改善箇所説明図

基準不適合箇所
フューエル ポンプ
コントロール ユニット

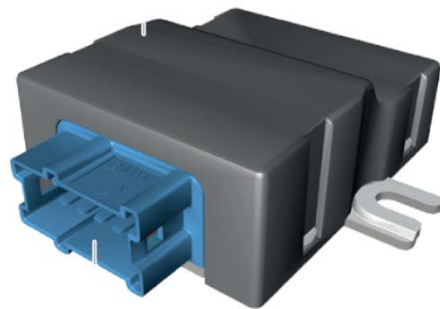
基準不適合の内容:

フューエルポンプコントロールユニットの回路設計が不適切なため、結露によって短絡が発生すると回路内の素子に過大な電流がかかることがある。そのため、素子が破損してフューエルポンプが作動しなくなり、最悪の場合、走行中にエンジンが停止するおそれがある。

改善措置の内容:

全車両、フューエルポンプ コントロール ユニットを対策品と交換する。
